改善箇所説明図

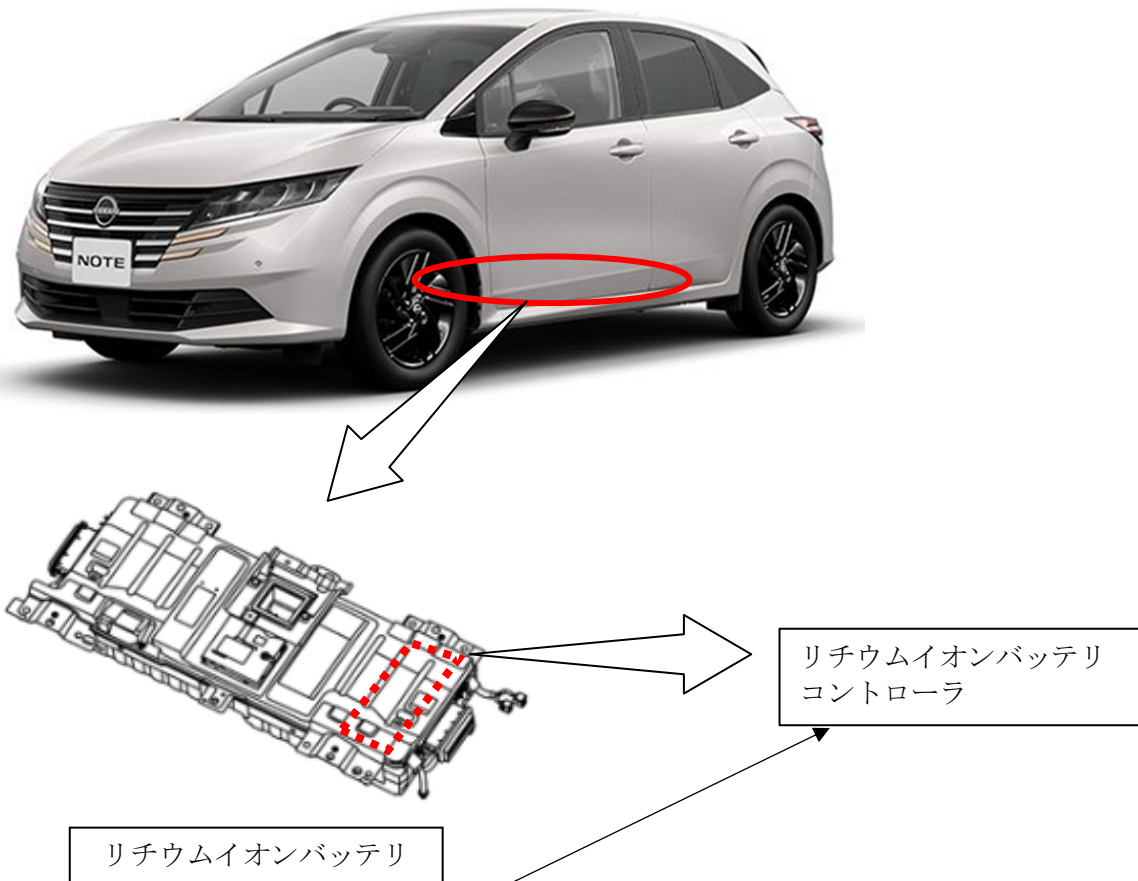
基準不適合発生箇所

リチウムイオンバッテリーコントローラにおいて、制御プログラムが不適切なため、不要な異常判定を行うことがある。そのため、コンビネーションメータにEVシステム警告メッセージを表示するとともに駆動モータ出力が制限され、最悪の場合、走行中に駆動用モータへの出力を停止し、走行不能に至るおそれがある。

改善の内容

全車両、リチウムイオンバッテリーコントローラの制御プログラムを対策プログラムに書き換える。
